BRN.0003.1351.2016

INTERPELACJA nr.....

Dot.: projektu z budżetu partycypacyjnego na 2016 rok „**Dostosowanie przejścia pomiędzy ul. J. Majewskiego a Ofiar Katynia do ruchu pieszego oraz ruchu pojazdów mechanicznych**”

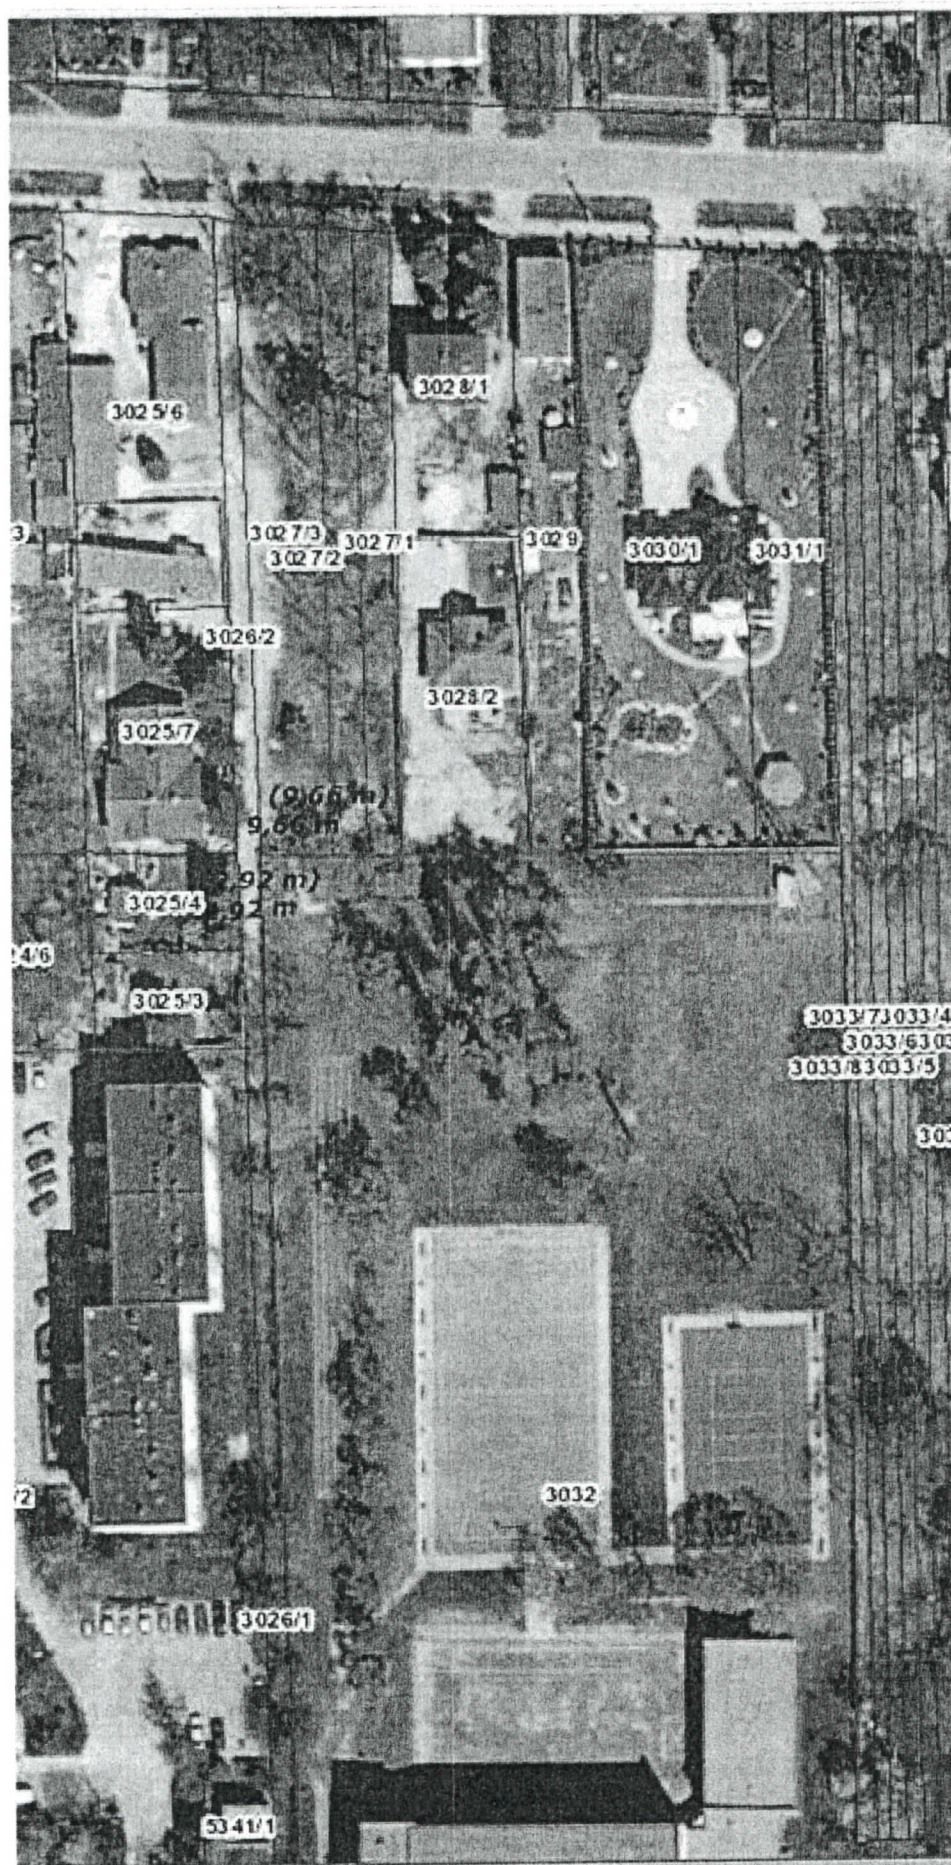
2. Mapa przekazana przez autora projektu pokazuje, że **ma być realizowane połączenie ul. J. Majewskiego z ulicą Ofiar Katynia.** Zaznaczony na mapce pas jednak w terenie ze względu na szerokość i pochylenie (skarpa) oraz zabudowę **uniemożliwia przeprowadzenie zaznaczonej drogi.**

Mapa działek na Geoportalu wskazuje na brak możliwości wykonania projektu zgodnie z tytułem.

Lokalizacja: Chodnik przy drodze bocznej od ulicy Majewskiego przy numerze domu 79

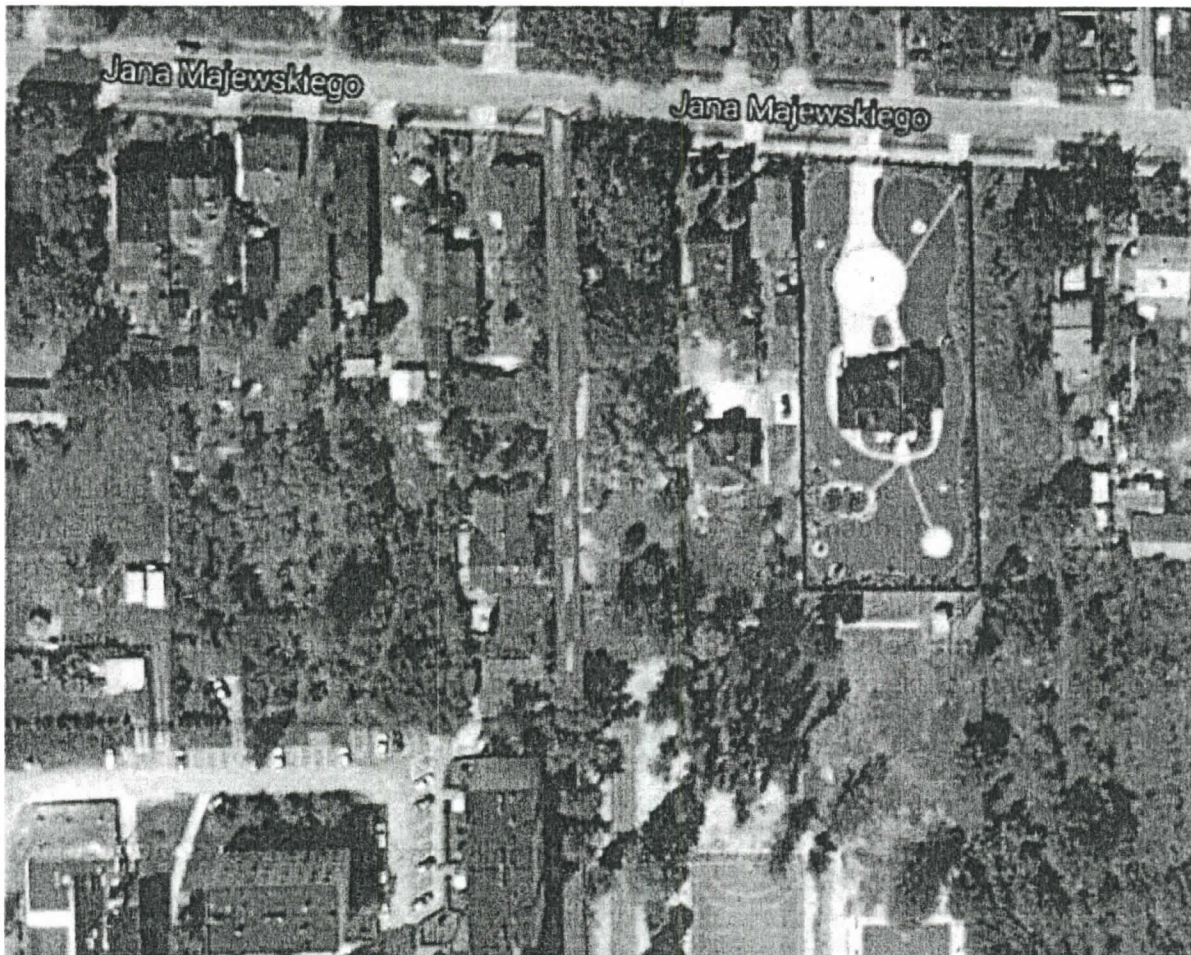
Mapa umieszczona na stronie urzędu pokazuje tylko **odcinek do posesji nr 79a.**
